CONSTRUCTION D'UN ÉTABLISSEMENT PÉNITENTIAIRE

**COMMUNE DE MURET
DÉPARTEMENT DE HAUTE-GARONNE (31)**

**RÉPONSES DU MAÎTRE D'OUVRAGE À
L'AVIS DE L'AUTORITÉ ENVIRONNEMENTALE**

FIGURE 1 : PÉRIMÈTRE DU PROJET

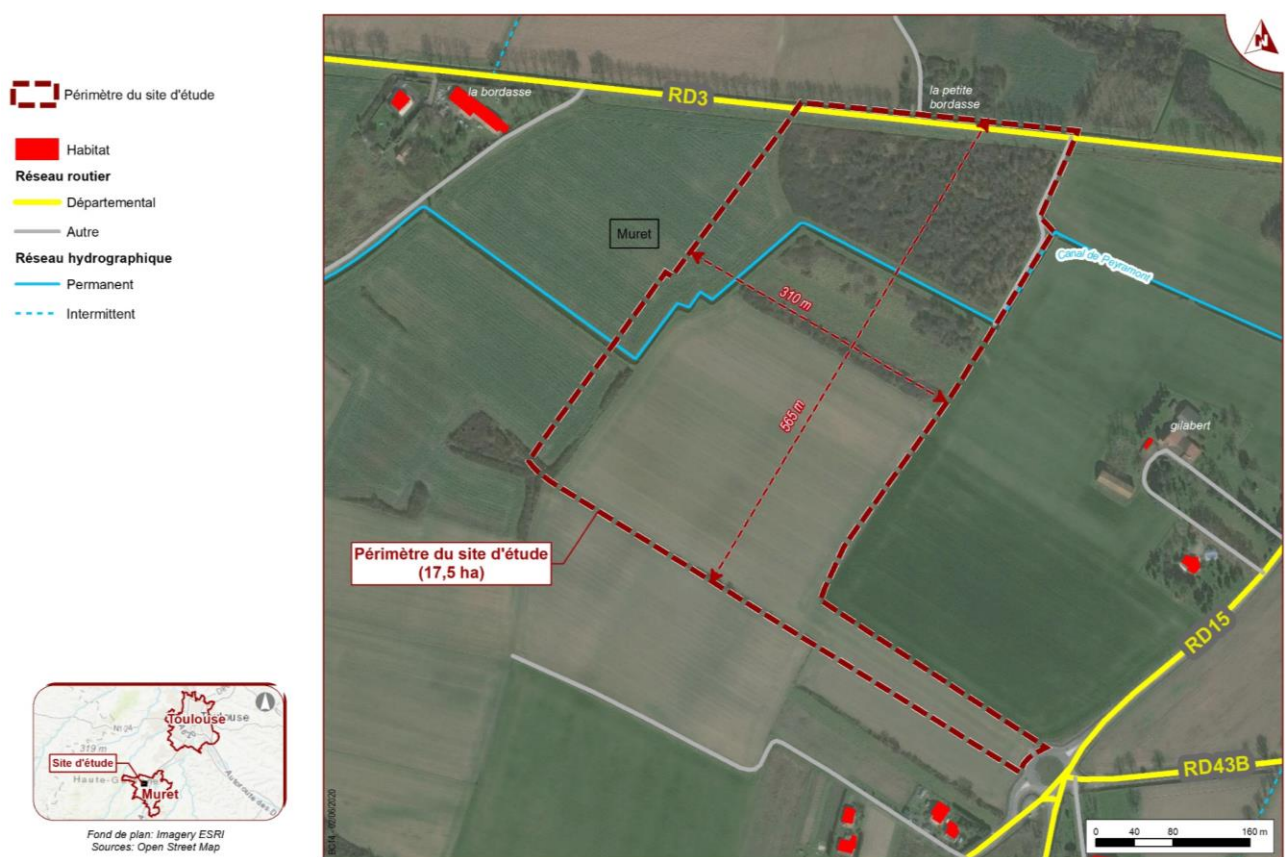
Recommandation de l'Ae n°1 / Extrait de l'avis de l'Ae (p. 5)

« [...] L'autorité environnementale recommande de préciser :

- le périmètre du projet ;

- et, en fonction de chaque thématique environnementale, l'aire d'étude retenue et de justifier sa pertinence. »

Le périmètre du projet, objet de l'évaluation environnementale, comprend l'ensemble des travaux et aménagements liés à la construction de l'établissement pénitentiaire, y compris les accès routiers et le dévoiement du canal de Peyramont.

La carte ci-dessous illustre le périmètre du projet (ou périmètre du site d'étude).

FIGURE 2 : BASSIN VERSANT NATUREL INTERCEPTÉ PAR LE PROJET

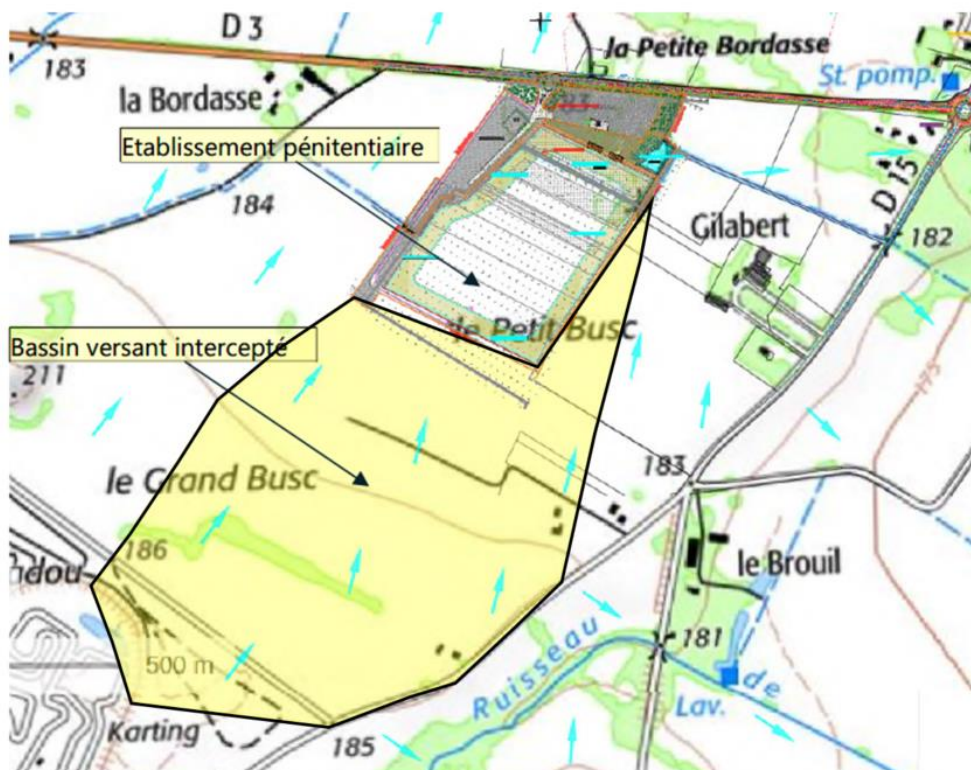
Recommandation de l'Ae n°7 / Extrait de l'avis de l'Ae (p. 8)

« L'autorité environnementale recommande de préciser la taille du bassin versant intercepté par le projet et de préciser le régime « Loi sur l'eau » applicable au projet. »

Une étude de viabilisation du site de Muret a été réalisée en octobre 2020.

Cette étude a consisté entre autre à analyser les dispositifs de gestion des eaux pluviales à mettre en place et la desserte du projet au réseau des eaux pluviales. Dans ce cadre, le bassin versant intercepté par le site d'aménagement a été tracé et sa surface calculée. Celui-ci a une superficie d'environ 43,5 ha (Cf. carte ci-après).

Rejets d'eaux pluviales provenant :	Surface (en ha)	Procédure Loi sur l'Eau
De la zone aménagée	17,5	Déclaration
Du bassin versant naturel dont les écoulements sont interceptés par le projet	43,5	Autorisation
TOTAL	61	Autorisation

Sous réserve de la confirmation du futur maître d'œuvre de l'opération, le projet serait donc soumis à la procédure d'Autorisation au titre de l'article R.214-1 du code de l'environnement, rubrique 2.1.5.0.

FIGURE 3 : SCHÉMA D'AMÉNAGEMENT

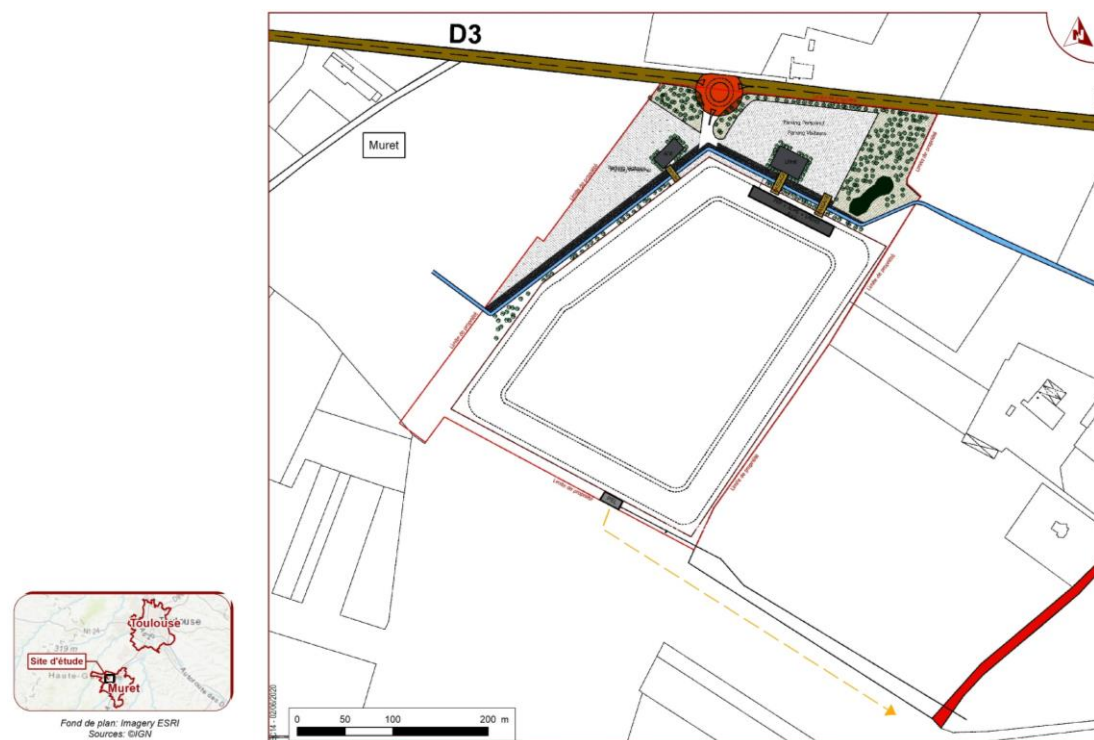
Recommandation de l'Ae n°10 / Extrait de l'avis de l'Ae (p. 10)

« L'autorité environnementale recommande de réviser le périmètre de la demande envisagée de dérogation aux espèces protégées. »

Concernant la destruction, l'altération ou la dégradation des sites de reproduction ou d'aires de repos des oiseaux, **la perte d'habitats est négligeable** pour les espèces du cortège agricole (concernant essentiellement les espèces d'oiseaux) car la présence d'habitats de reports de meilleure qualité à proximité et en très grande quantité (90% du paysage alentour) permet de pallier la destruction de ceux présents sur le site du projet. Pour les espèces du cortège semi-forestier (de la friche), les mesures mises en place pour une gestion écologique (aménagement paysagers « écologiques », augmentation de la potentialité d'accueil de la faune sur site notamment) sur une partie de cette zone en phase exploitation en limite fortement l'impact. En effet, cette portion du site va être pour partie impactée par la création des parkings, mais la partie la plus sensible conservera un caractère naturel, dont la gestion devrait pérenniser l'intérêt écologique.

Il est important de préciser que, par précaution, les surfaces impactées de ce secteur en friche sont comptabilisées comme si l'ensemble de la friche était artificialisé, ce qui n'est pas le cas. Le schéma d'aménagement de principe présenté dans l'étude d'impact permet d'apprécier cet état de fait. Il est repris ci-après.

Dans ce contexte d'impacts résiduels négligeables pour les espèces d'oiseaux, l'ajout de ces dernières dans la demande de dérogation sera bien réalisé dans le cadre du dépôt du dossier, mais sans nécessiter de modification de l'évaluation des impacts et donc du dimensionnement des mesures compensatoires.

Pour ne pas alourdir la note de réponse, la liste d'oiseaux n'apparaît pas dans cette note de réponse, mais sera effectivement ajoutée à la demande de dérogation, en explicitant bien les éléments évoqués plus haut.
